Nr postępowania: ZPM.271.1.2022

## WYJAŚNIENIA TREŚCI SWZ NR 3

### dotyczące postępowania o udzielenie zamówienia publicznego pn.: „Modernizacja Portu Rybackiego w Dziwnowie – Nabrzeże Turystyczne”

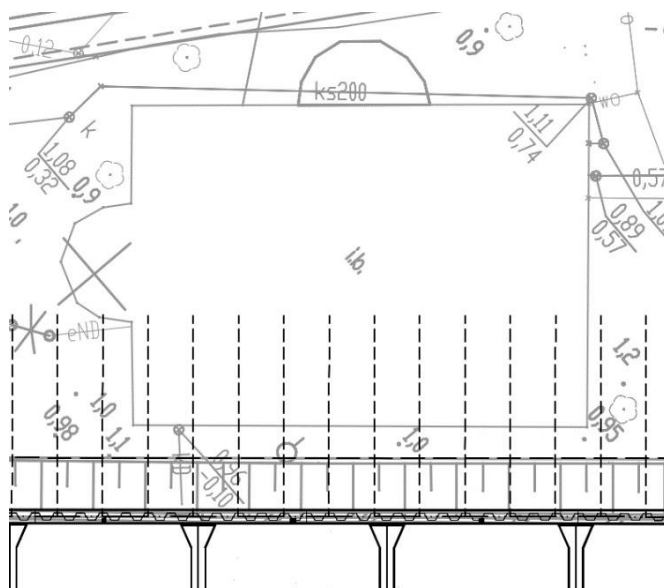
Prosimy o informację odnośnie obiektu wskazanego na wycinku z projektu (patrz niżej), tj.:

- czy jest on przeznaczony do rozbiórki,
- czy Zamawiający jest w posiadaniu inwentaryzacji stanu technicznego obiektu,
- czy Zamawiający posiada wiedzę odnośnie konstrukcji obiektu, w tym sposobu posadowienia

Zamawiający informuje, że wskazany rzut jest nieaktualny, należy uwzględnić zmianę zamieszczoną przez Zamawiającego (w tym miejscu pale są skrócone).

- Obiekt nie jest przeznaczony do rozbiórki.
- Zamawiający nie posiada inwentaryzacji obiektu
- Zamawiający nie ma wiedzy odnośnie konstrukcji obiektu, w tym jego posadowienia.
